株式会社啓愛義肢材料販売所

自主回収のお知らせ

骨格構造義足 義足調整用部品 チューブ ピラミッド（メス付）

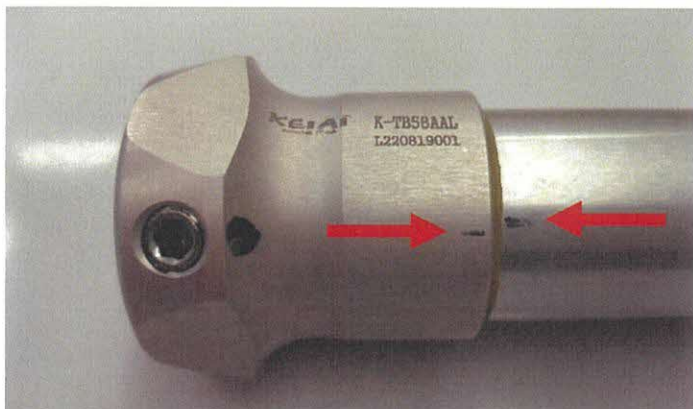
貴社ますますご清栄のこととお喜び申し上げます。平素は格別のご高配を賜り厚く御礼申し上げます。この度、下記の製品について使用状況によってピラミッドレシーバーとチューブの接続部が回旋することにより、事故が発生する可能性があることが判明しました。これに伴い製品の回収をさせていただきます。安全試験については改めて現在実施中ですが、複数の破損が確認できましたので試験結果を待たずに回収することに決定いたしました。

チューブアルミとピラミッドレシーバーの接続部に回旋が認められた。

チューブアルミとピラミッドレシーバーの結合部のはめあい公差および接着力不足

K-TB884AAL (チューブアルミ 400mm ($\phi 30$)) と K-CA75AAL (ピラミッドレシーバー
チューブクランプ アルミ ($\phi 30$))

K-TB884AAL (チューブアルミ 400mm ($\phi 30$)) と K-CA75ATI (ピラミッドレシーバー
チューブクランプ チタン ($\phi 30$))
